Naše zn. 10329/2024-SŽ-SSV-Ú3
Listů/příloh 6/42

Věc: Vysvětlení/ změna/ doplnění zadávací dokumentace č. 23
„**Modernizace trati Hradec Králové – Pardubice – Chrudim, 2.stavba,
zdvoukolejnění Opatovice nad Labem-Hradec Králové, 1.etapa ŽST Hradec
Králové hl.n.**“

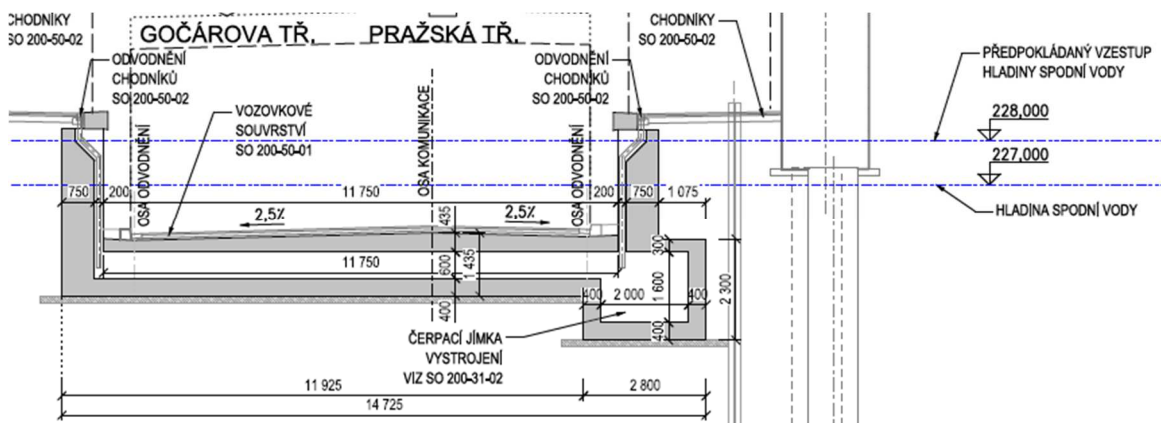
SO 22-20-02 ochranná konstrukce proti podzemní vodě - na dotaz č. 180 jste odpověděli, že samotný beton (bílá vana) bude ochrana proti vodě a budou vloženy vnější a vnitřní těsnící pásy do dilatačních a pracovních spár dle výkresů výztuže. Na základě tohoto dotazu jste opravili i výměru pol.č. 14 (931242).

Můžete upřesnit, zda těsnící pásy budou i v místech jímky, která je pod ochrannou konstrukcí (viz obrázek níže). Ve výkresech výztuže v těchto místech nejsou zakresleny těsnící pásy a ani tomu není uzpůsobena výztuž.

Rozsah spár a v nich umístěných elastomerových profilů je patrný z výkresů výztuže. Do úrovně první vodorovné pracovní spáry se předpokládá betonáž v jednom taktu.
